Réf. : GOPS / SPRS / étude 20230168 du 16 février 2023  
Affaire suivie par : Capitaine PRUDHOMME  
Tél : 0820126464 – à l'invitation taper : 2229  
Mail : prevision@sdis64.fr

## **ETUDE DU SERVICE DEPARTEMENTAL D'INCENDIE ET DE SECOURS**

ETABLISSEMENT	TOTAL ENERGIES - CENTRALE PHOTOVOLTAIQUE AU SOL
REFERENCE	I041.00004
COMMUNE	64320 ARESSY
ADRESSE	Lieu-dit Lanot
DOSSIER	Permis de construire 06404122P0025 Construction d'une centrale photovoltaïque au sol sur ancien puit de gaz.
DEMANDEUR	M. LEMASSON – TOTALENERGIES RENOUVELABLES FRANCE

Site de Lanot 1-2 - Aressy-Bizanos  
Accès par la rue des Chataigneraies

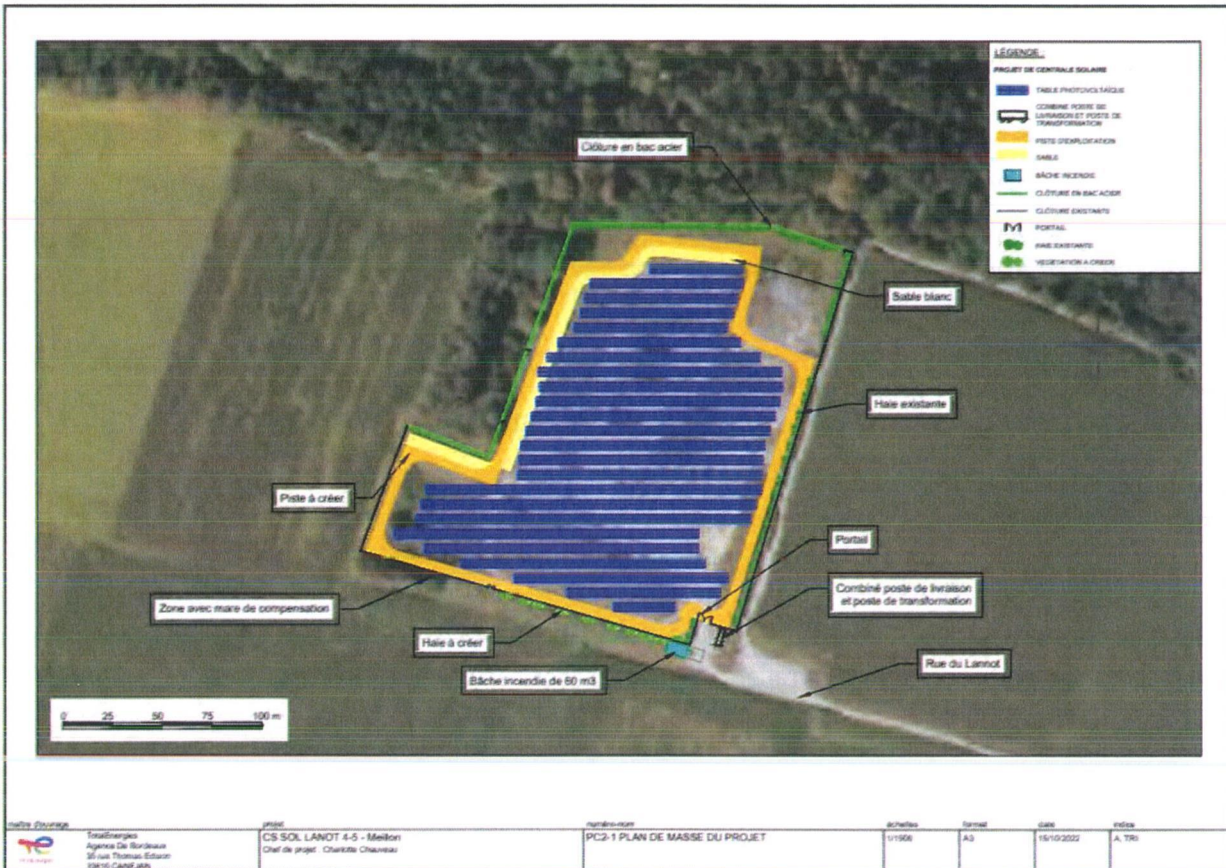
Les voies d'accès au site doivent être d'une largeur minimale de 6 m (si double sens de circulation ou voie en impasse). La bande extérieure doit être reliée aux voies d'accès existantes.

Les portails fermés à clef en permanence, auront une largeur entre 4 et 6 m et une hauteur de 2 m. Afin de respecter les préconisations du SDIS, des issues de secours seront également positionnées.

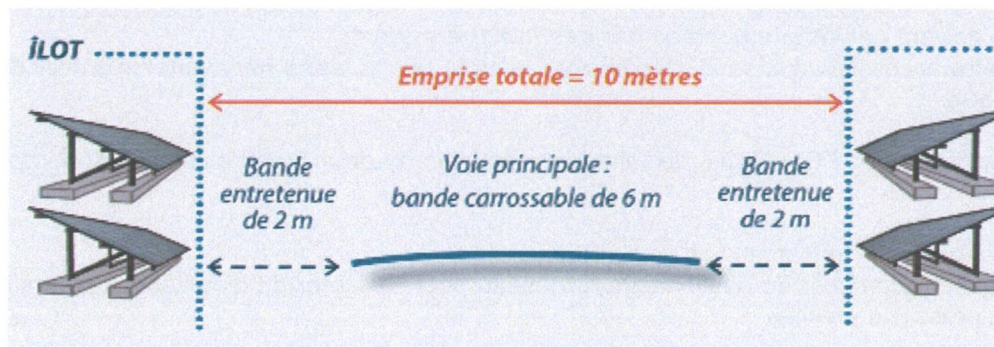
- la mise en place d'une clôture, Le site est ceinturé par une clôture continue et infranchissable,
- le site doit être équipé de portails d'accès de 7m de large implantés tous les cinq cents mètres de clôture. Les systèmes d'ouverture doivent être compatibles avec les outils en dotation des sapeurs-pompiers.
- l'entretien de la végétation à l'intérieur de l'enceinte clôturée (végétation au sol).
